LICITACION PÚBLICA Nº 07/2024
EXPEDIENTE Nº 500-002323-2024
OBRA: **REFUNCIONALIZACION DEL SERVICIO DE HEMODIALISIS**
ESTABLECIMIENTO: **HOSPITAL DR. MARCIAL V. QUIROGA.**
UBICACIÓN: **AVDA. LIBERTADOR GRAL SAN MARTIN 5401 (O) – DPTO. RIVADAVIA**

CIRCULAR Nº 6

ACLARACION CON CONSULTA

Plano: **GASES MEDICINALES**

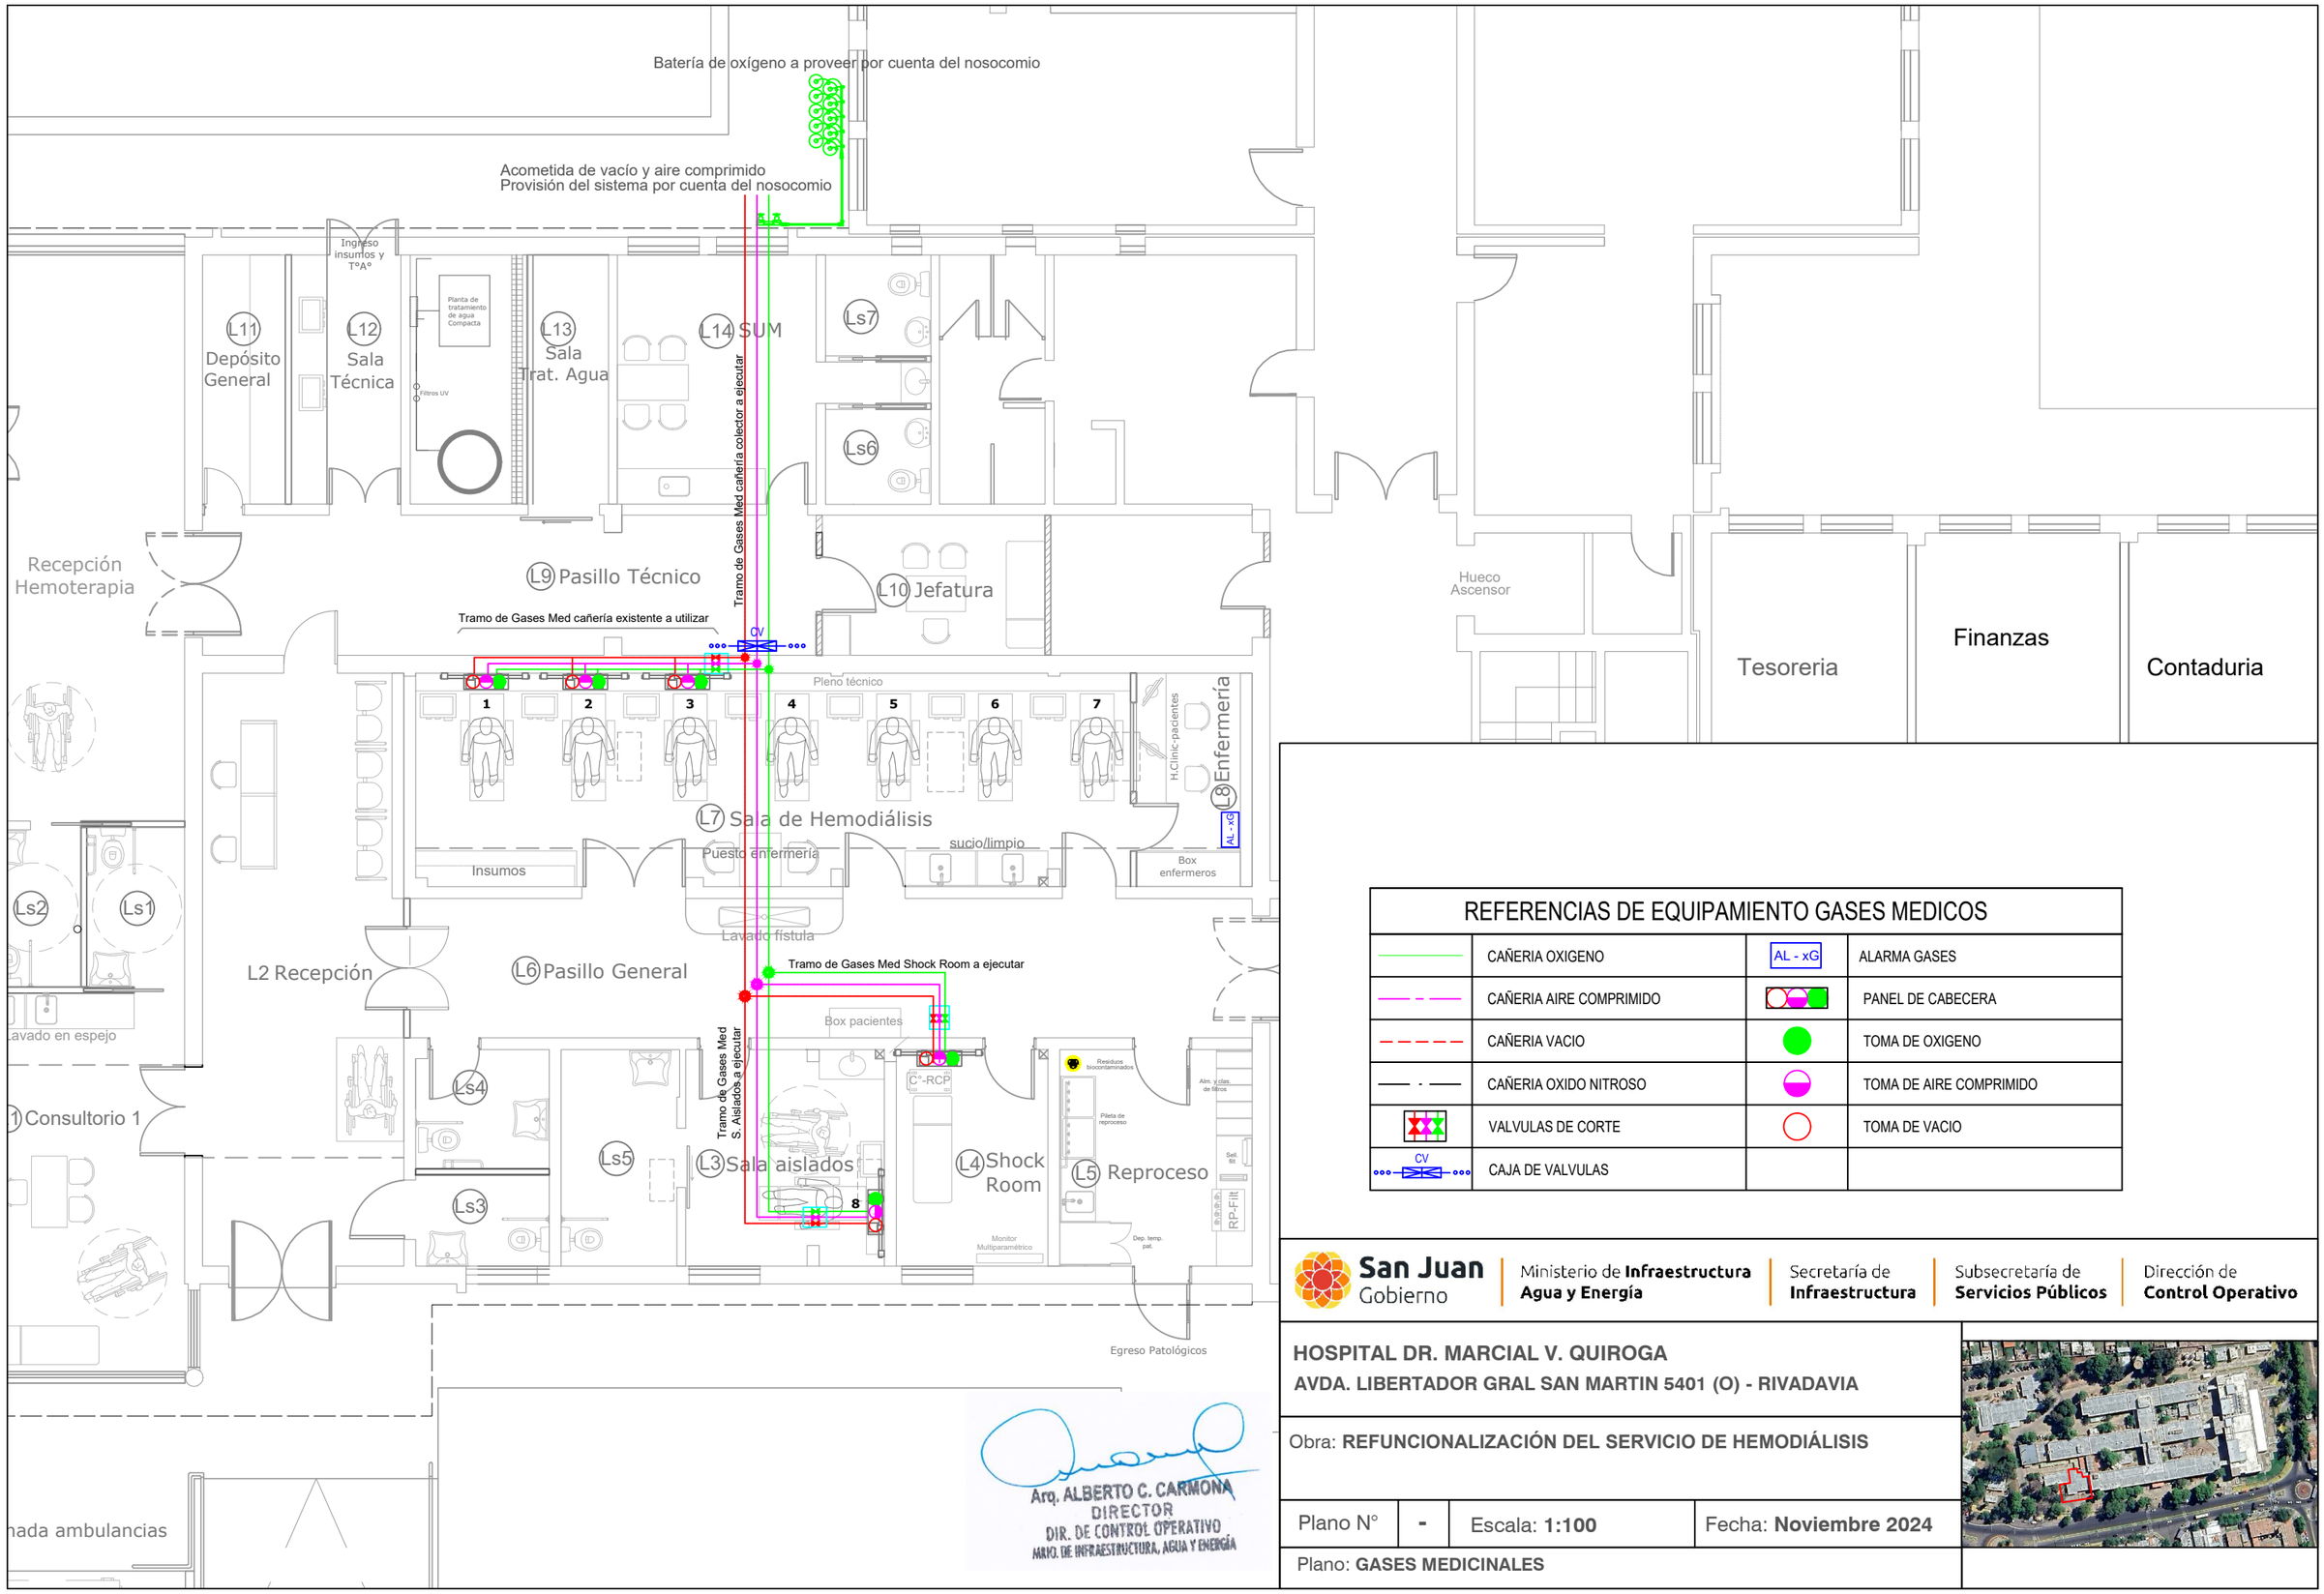
CONSULTA Nº 4:
- Consulta remitida por Ing. Ballato Construcciones SRL: *"Se solicita Planos de detalles del Sistema de Suministro de Gases Medicinales y Vacío, existente en el Servicio de Hemodiálisis y el acondicionamiento de lo que se conservará, según las áreas indicadas en dichos planos.18. Rubro: Instalaciones de Gases Medicinales- pág.215."*
- Nota Solicitud – Consulta Nº2 de Empresa Galvarini y Asoc. Construcciones S.A: *"Se solicita plano de recorrido de instalación de gases medicinales y ubicación de caja de válvulas, e indicar desde donde y hasta donde hay que dejar instalada la cañería de gases, oxigeno, aire comprimido y vacío."*

RESPUESTA Nº 4:
Se adjunta a la presente Circular, el Plano de Detalle, a los efectos de aclarar las consultas sobre el Rubro Nº 18: Gases Medicinales.-
